# BITACORA DE OBRA

**Referencia:** Contrato de obra No. 1822 de 2023 cuyo objeto es MEJORAMIENTO VIAL DE LA CARRERA 43, EN EL SECTOR DE VILLA JULIANA, MUNICIPIO DE VILLAVICENCIO META.

*Ilustración 7. Vista en planta de punto de interferencia con gasoducto de 6" de empresa TGI SA ESP.*

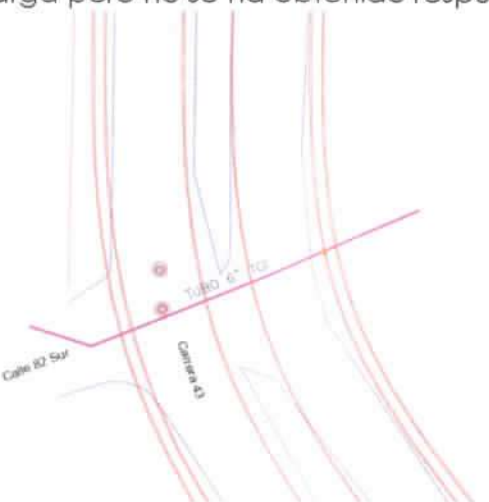
**Interferencia con gasoducto de alta presión de TGI S.A. ESP abscisa K0+260:**
A la fecha continua el inconveniente que se se presenta en la abscisa K0+260, en la cual se evidenció que existe una interferencia con un gasoducto de alta presión de la empresa transportadora de gas TGI S.A. ESP, la cual cruce la vía a pavimentar y se encuentra a una profundidad de aproximadamente 90cm, lo cual impide realizar cualquier intervención sobre la franja donde se encuentra la tubería. Pese a que se han realizado varias mesas técnicas con la empresa TGI para lograr la autorización de pavimentar la vía en la franja de la interferencia, y que ya se realizó la firma del acuerdo de confidencialidad, el contratista de obra CONSORCIO VIAL JULIANA no ha logrado realizar el análisis de cargas mediante norma API, debido a que según manifiesta no cuenta con el especialista competente y solicitó a TGI recomendaciones de alguna empresa o profesional que pueda apoyar con la elaboración del analisis de carga pero no se ha obtenido respuesta.

*Ilustración 3. Vista en planta Guarda ruedas calzada izquierda Box Coulvert.*

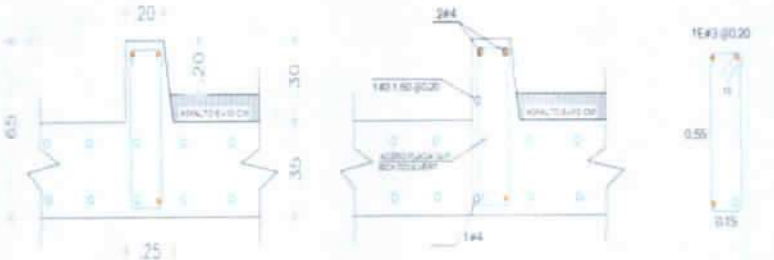
Teniendo en cuenta que el diseño del Box Coulvert no presentaba un detalle de los guarda ruedas, y que de acuerdo a lo evidenciado en campo se requiere construir guarda ruedas en el borde del cajón del Box Coulvert para delimitar la zona del cruce peatonal y guarda ruedas alienados con los bordillos de las calzadas de la vía, tal y como se muestra a continuación:

El contratista de obra CONSORCIO VIAL JULIANA presentó una propuesta para la geometría y el acero de refuerzo de los guarda ruedas:

*Ilustración 20. Propuesta aprobada para aleta encole.*

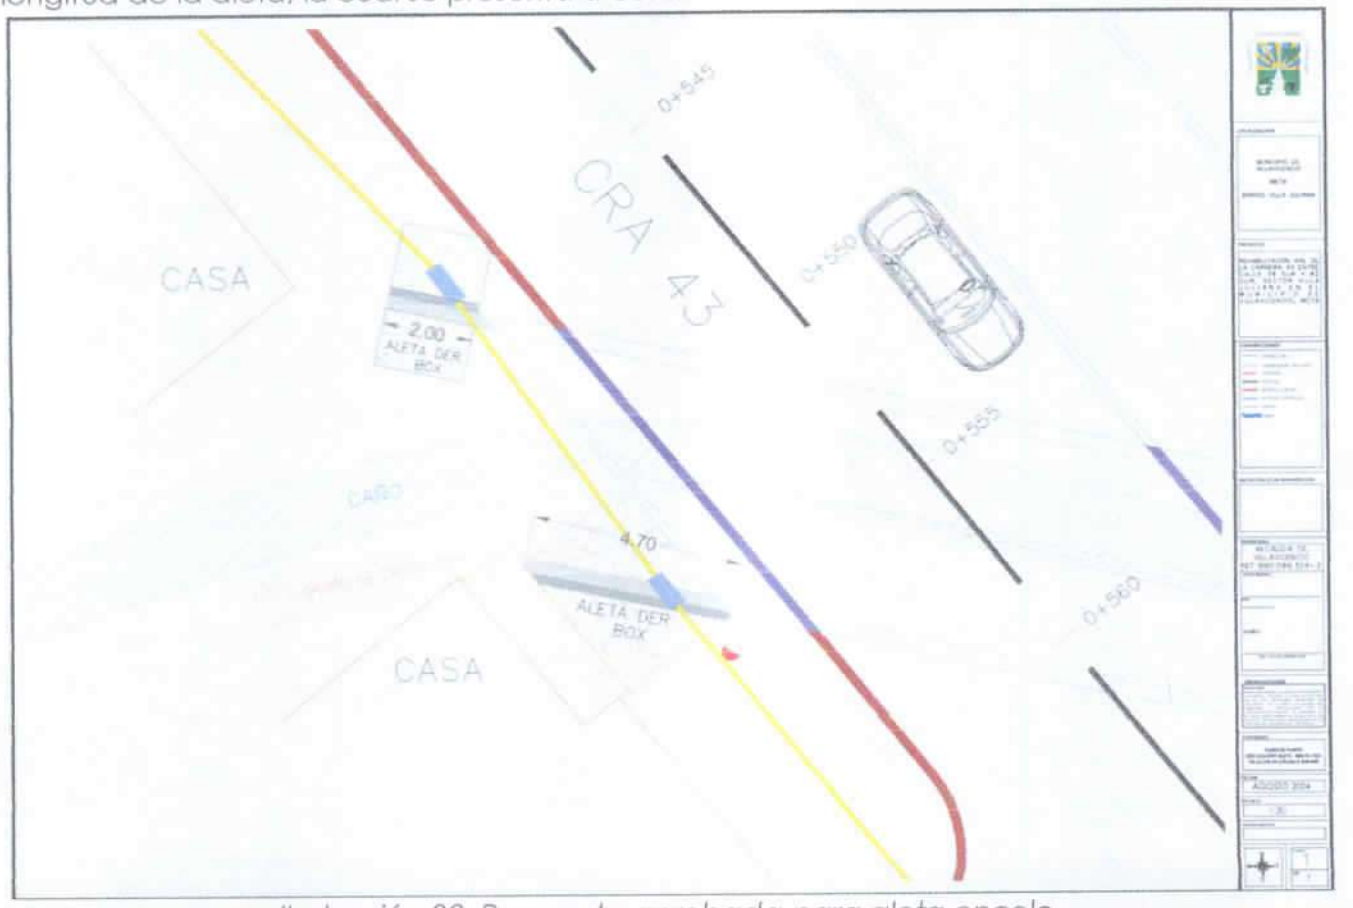
La interventoría solicitó al contratista de obra CONSORCIO VIAL JULIANA ajustar el ángulo de la aleta en los planos y presentar a la interventoría la propuesta y contemplar dentro del alcance del contrato de obra el volumen de concreto ciclópeo necesario para completar el espacio libre que quedé entre la aleta del Box Coulvert y el concreto ciclópeo existente de la vivienda y de esta forma dar continuidad al elemento de canalización del caño evitando cualquier riesgo de socavación a la vivienda. Y a su vez, el contratista CONSORCIO VIAL JULIANA atendió la solicitud y presentó una propuesta para el ajuste en el ángulo y la longitud de la aleta, la cual se presenta a continuación:

Este ajuste en la aleta fue aprobado por la interventoría y la trazabilidad de lo mencionado anteriormente se adjunta en el anexo 3 del presente informe.

**Asunto: SOLICITUD AJUSTE DE ANGULO DE LA ALETA IZQUIERDA DEL ENCOLE DEL BOX COULVERT**

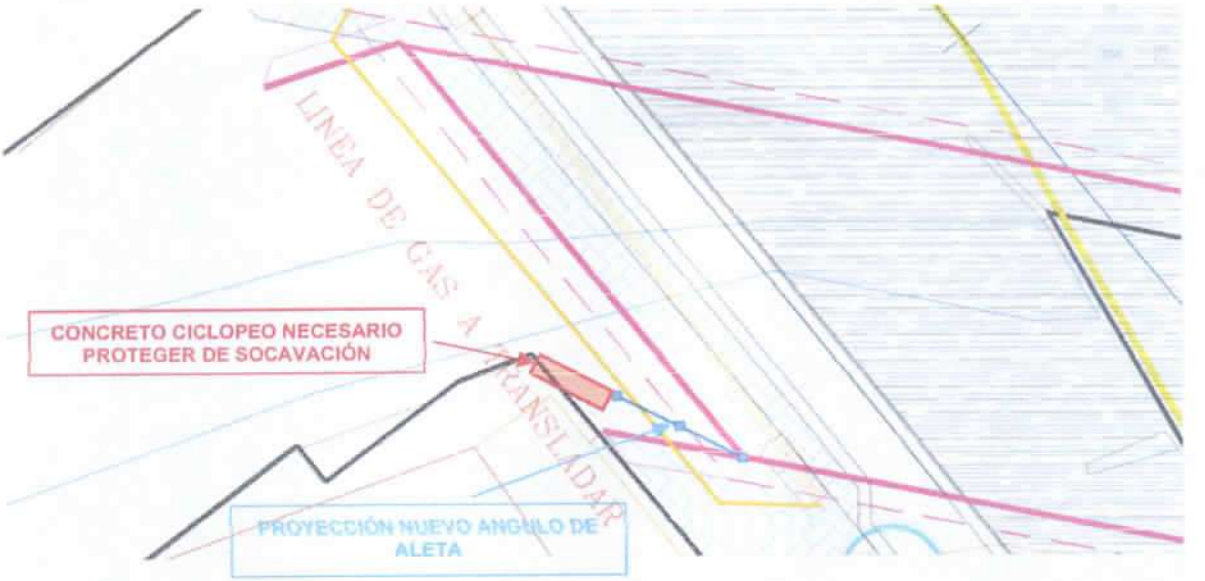
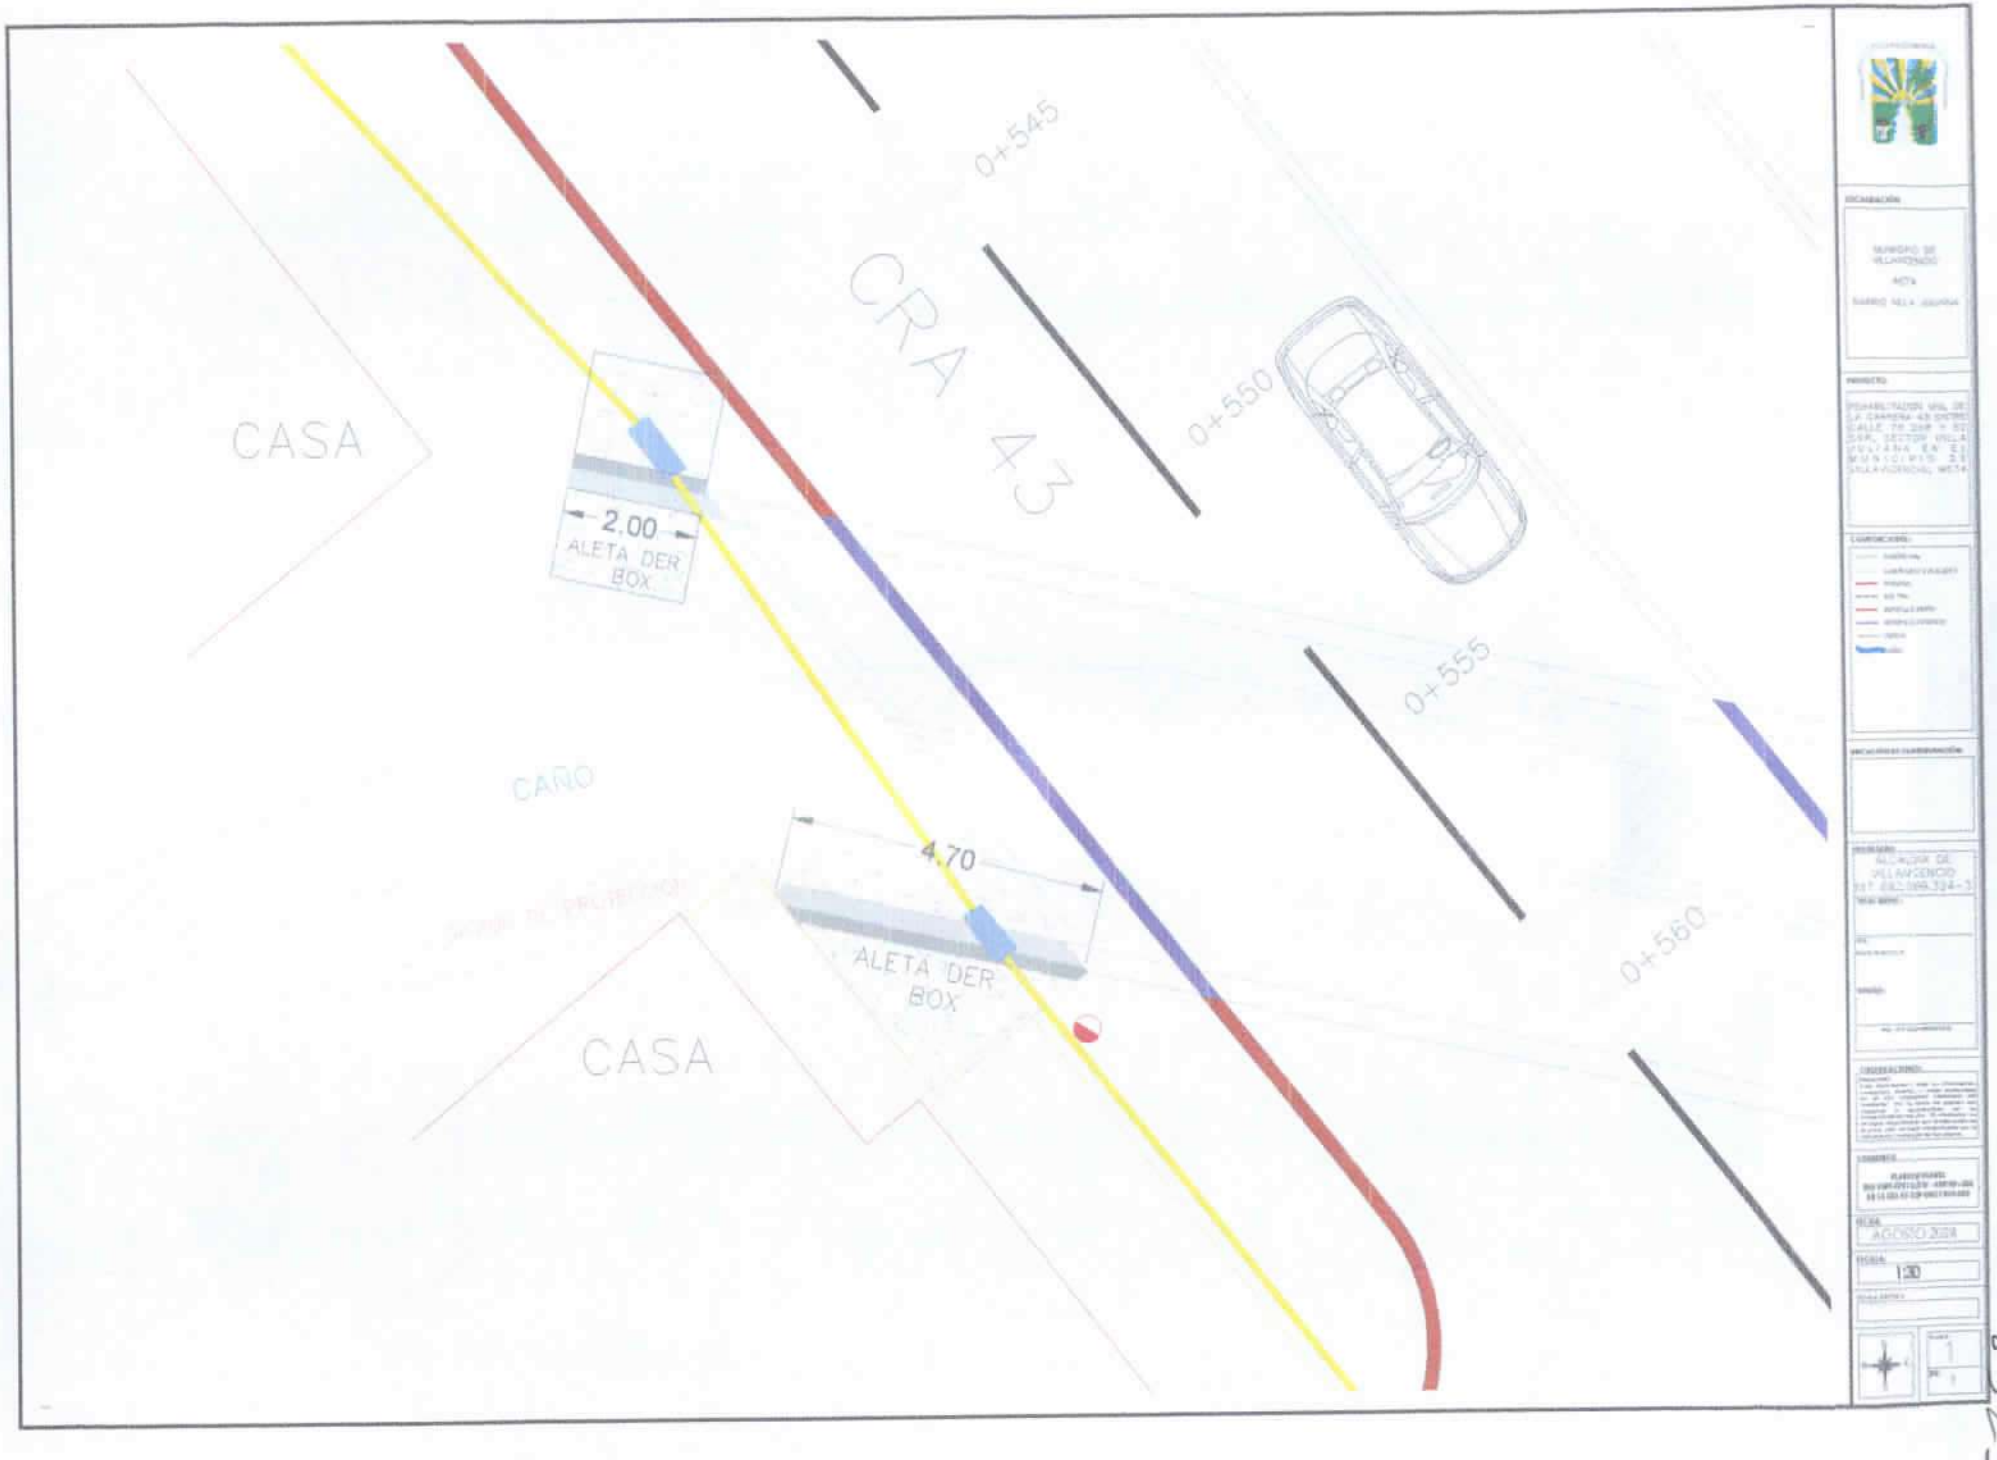
Por lo anterior, se solicita al contratista ajustar el ángulo de la aleta en los planos y presentar a la interventoría la propuesta y contemplar dentro del alcance del contrato de obra el volumen de concreto ciclópeo necesario para completar el espacio libre que quedé entre la aleta del Box Coulvert y el concreto ciclópeo existente de la vivienda y de esta forma dar continuidad al elemento de canalización del caño evitando cualquier riesgo de socavación a la vivienda.

aleta modificada hasta el andén presente en la fachada de la vivienda. Esta extensión sigue la línea de proyección de los muros laterales del Box Coulvert, asegurando que la sección hidráulica de diseño se mantenga intacta. De esta manera, se mejora la capacidad de la estructura para resistir el flujo del caño, protegiendo eficazmente la sección tras la aleta, especialmente en la zona crítica frente a la vivienda.

Con el fin de garantizar una solución robusta, se ha incrementado la longitud de la aleta a 4.70 m, lo que representa un aumento de 2.70 m respecto al diseño inicial. Este incremento requiere un ajuste proporcional en la sección de la zapata y en los aceros de refuerzo. Es importante destacar que la zapata se construirá en concreto de 4000 psi, lo cual asegura la estabilidad y durabilidad del elemento estructural. No obstante, debido a que construir el muro de la aleta sobre un concreto ciclópeo no proporcionaría la estabilidad estructural requerida, se propone ampliar la sección de zapata a una de 3.80 m x 2.86 m para la aleta esto también respondiendo al complejo espacio de trabajo en el lugar debido a la cercanía de la vivienda, la cual permitirá que los aceros de los muros cuenten con una base sólida para anclarse.

*Ilustración 1. Tramo de tuberia Φ12" que se debe revisar mediante modelación hidráulica.*

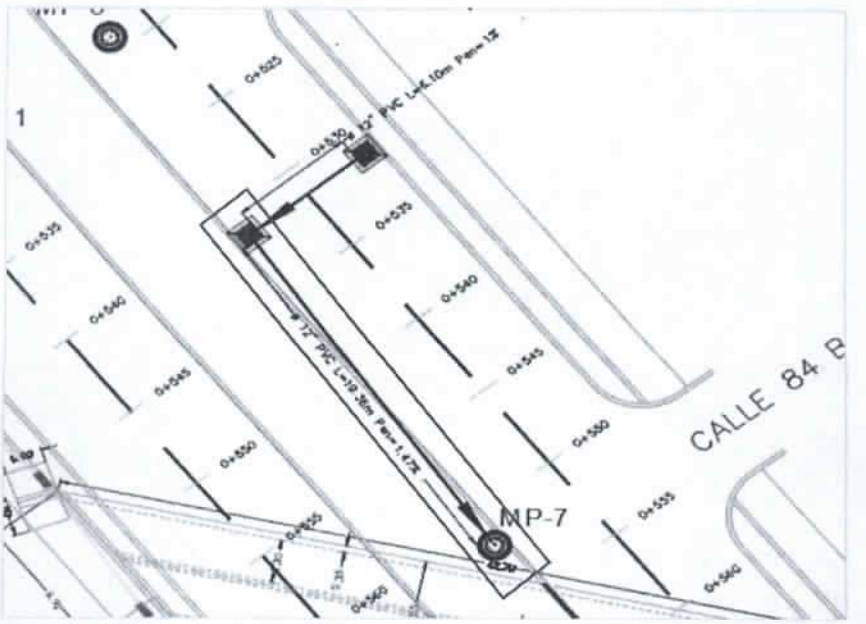
Mediante el presente, en calidad de interventoría, nos permitimos manifestar que luego de revisada y analizada la propuesta de implantación de los sumideros que conectar al pozo MP-7 del pluvial sector 2, presentada por ustedes mediante el oficio CVJ-VIL-1822-2023-T038-2024 recibido el día 18 de mayo de 2024, la interventoría considera que dicho ajuste en la implantación optimizaría longitudes de tubería y aumentaría rendimientos durante el proceso constructivo, pero no es posible evaluar su viabilidad técnica, ya que no se evidencia la modelación hidráulica de la tubería de 12" que conecta la caja del sumidero con el pozo MP-7, donde se garantice que el porcentaje de llenado del tubo y las velocidades de flujo cumplen el diseño del alcantarillado pluvial.

*Ilustración 2. Caja de sumidero que se debe analizar.*

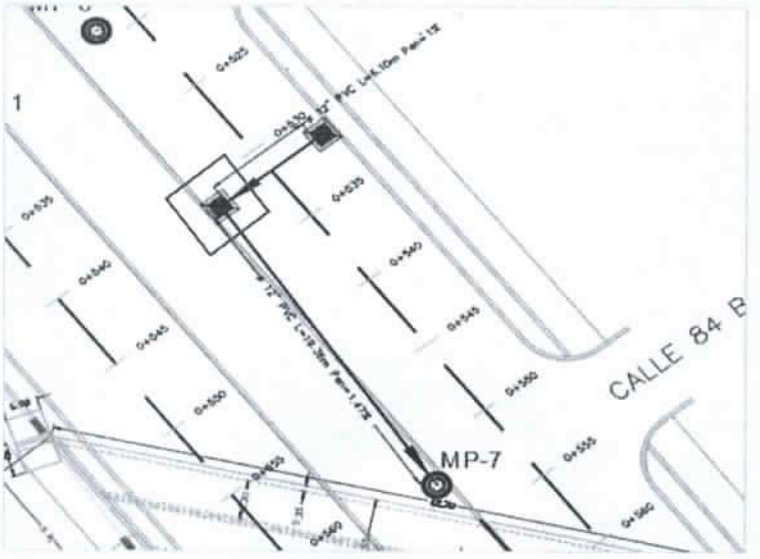
Adicionalmente, se debe evaluar que la caja del sumidero que se encuentra antes del pozo MP-7 tenga las dimensiones y capacidad para recibir el caudal que llega por escorrentía y de la tubería de Φ12" del sumidero que se encuentra al otro costado de la calzada, y así garantizar que la caja del sumidero no se rebosará.

Por lo anterior, solicitamos al CONSORCIO VIAL JULIANA presentar dichas modelaciones y análisis faltantes en un plazo de UN (01) DÍA, con el fin de socializar este ajuste en el próximo comité de obra programado para el día de mañana 28 de mayo a las 3:00pm en la secretaria de infraestructura.
